訂正のお願い

2009.2 株式会社自研センター

*No.J-333 ダイハツ ミラ・ミラアヴィ 2003年6月(L250S、L260S、L250V、L260V系)を下記の通り訂正いたします。

*No.J-333 ダイハツ ミラ・ミラアヴィ 2003年5月 (L250S、L260S系) を下記の通り訂正いたします。

P.44 B210片側フロントドアまたは片側リヤドア取替

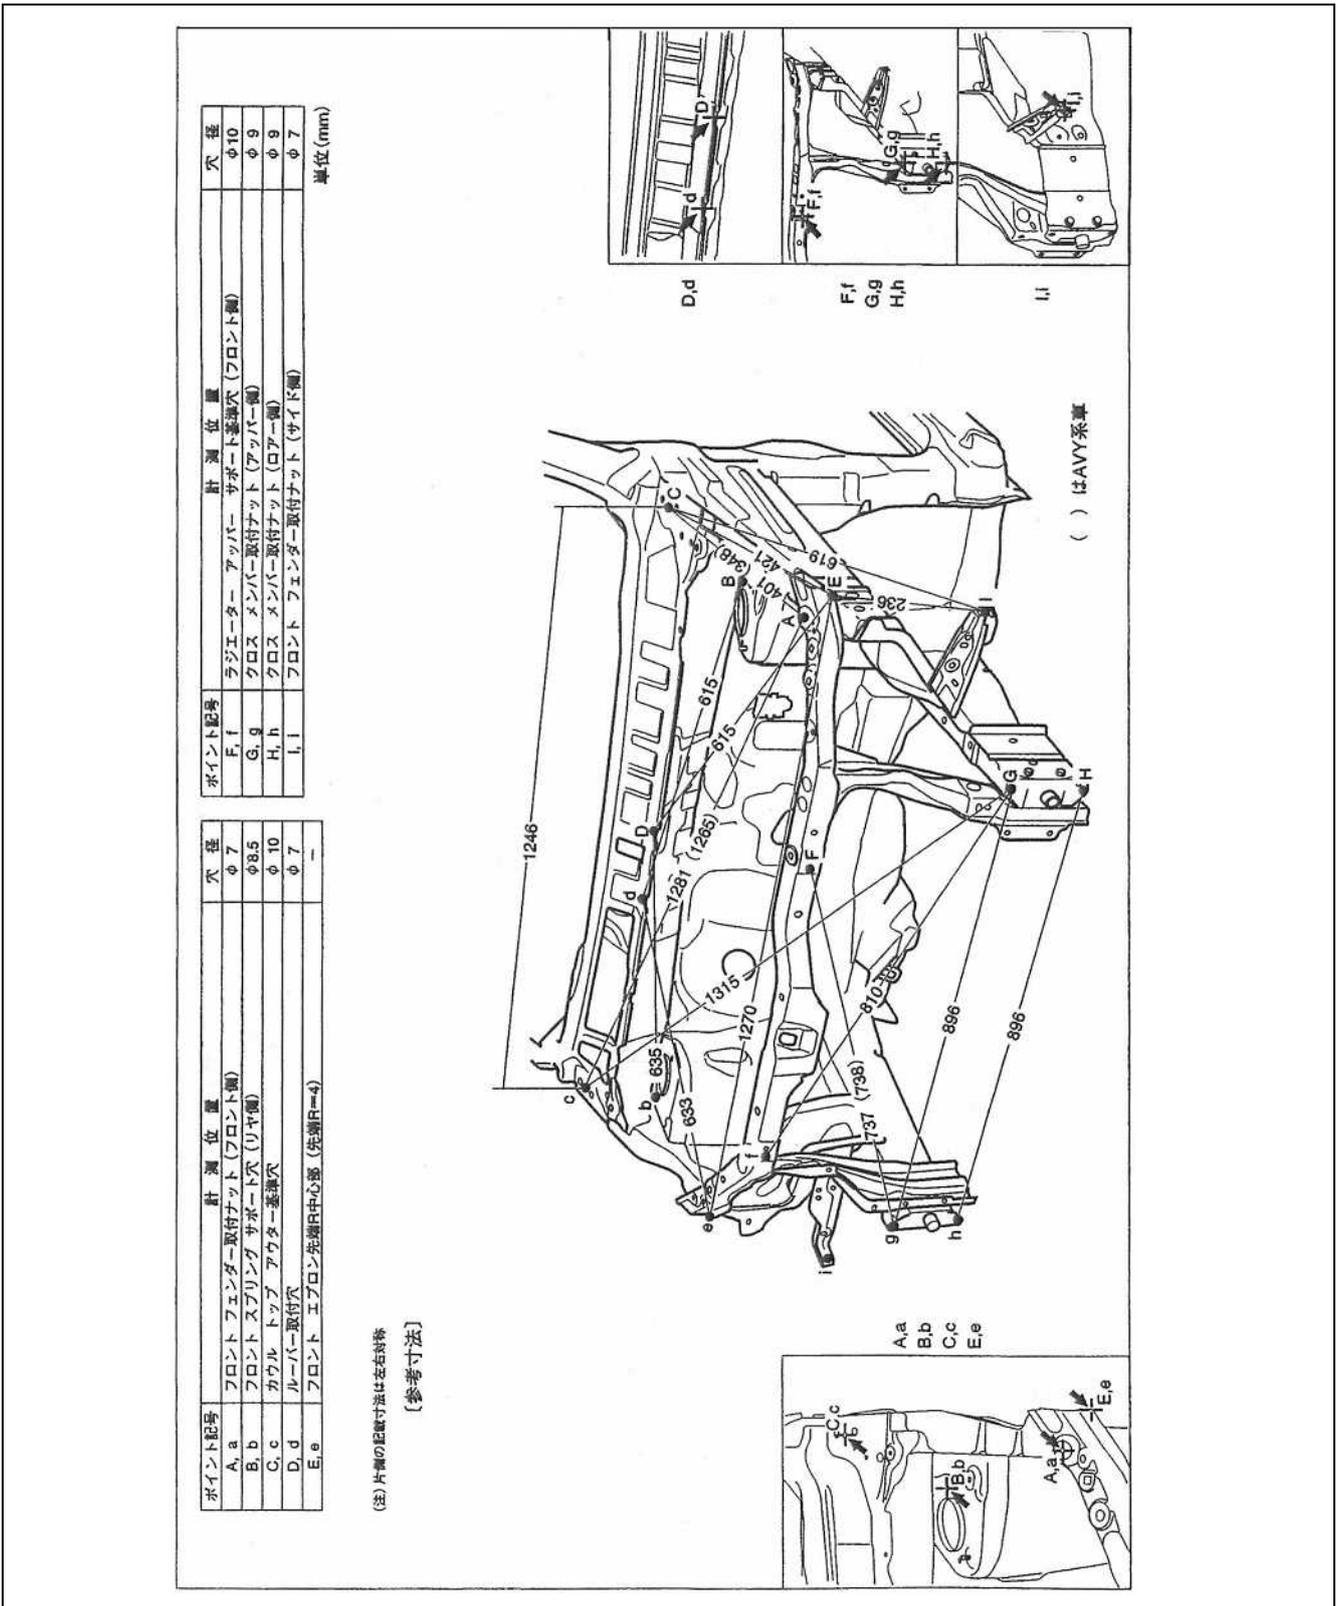
指数値の一部削除訂正があったため、差し替え願います。

P.102 ボデー寸法図

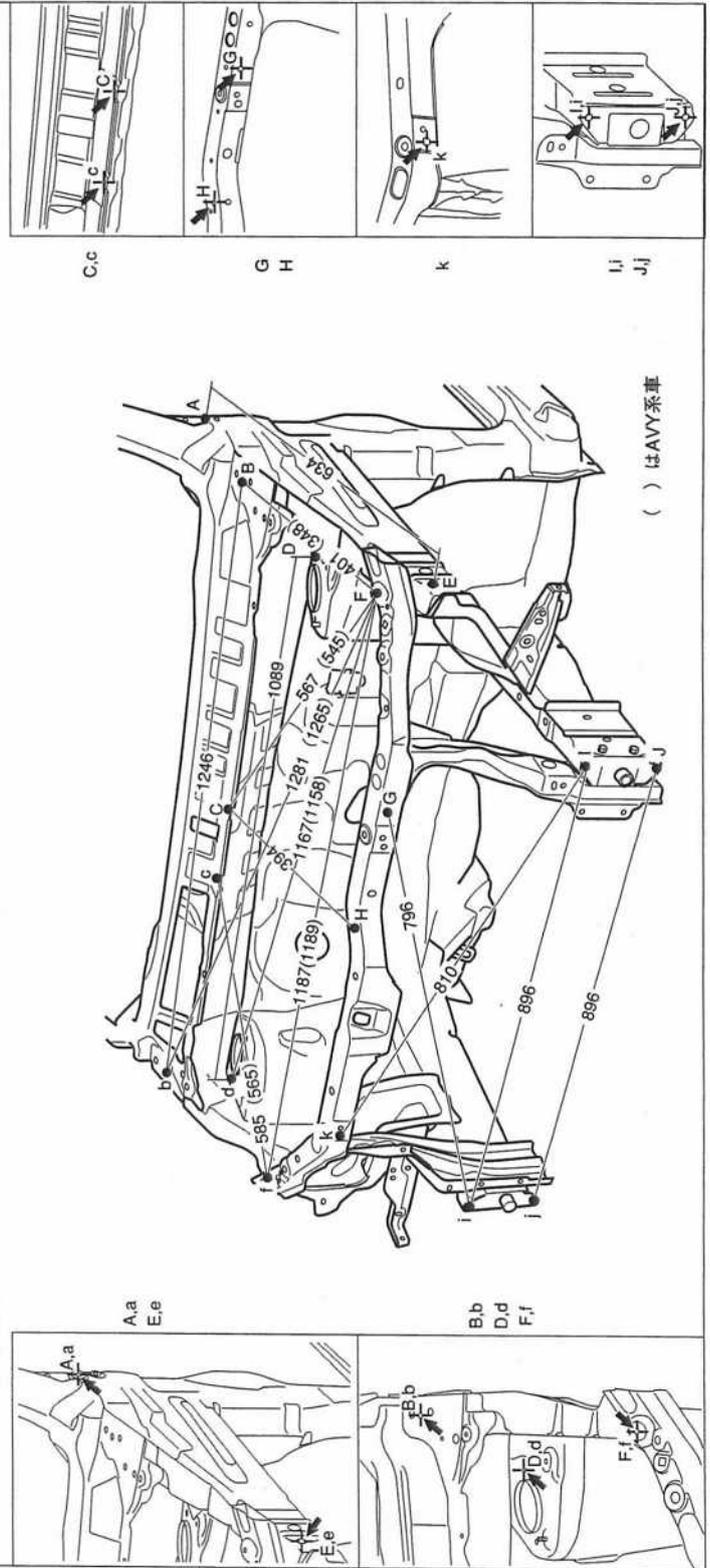
基準寸法に変更があったため、差し替え願います。
